たん水防除事業 しんてんぱく 新天白地区 現況平面図

たん水防除事業 新天白地区 計画一般平面図

農村地域防災減災事業 新天白地区 農振地域土地利用計画図

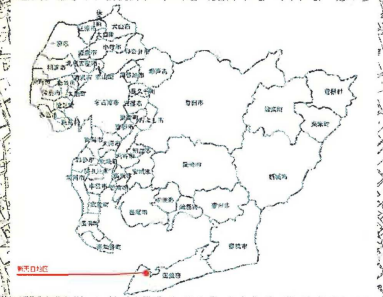
新天白排水機場(新規)
横軸斜流Φ1350×E165kw×2台
横軸斜流Φ800×E65kw×1台
Q=9.40m³/s

新天白排水桶門(改修)
RC造
B4.0m×H2.0m×2門

農村地域防災減災事業 新天白地区 農振地域土地利用計画図

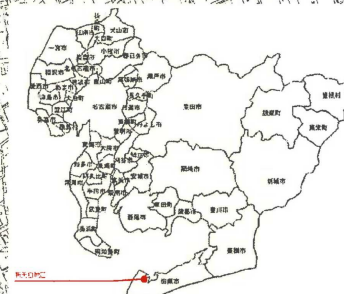
新天白排水機場(新規)
横軸軸流Φ1350×E145kw×2台
横軸軸流Φ800×E50kw×1台
Q=9.40m³/s

新天白排水桶門(改修)
RC造
B3.0m×H2.0m×2門
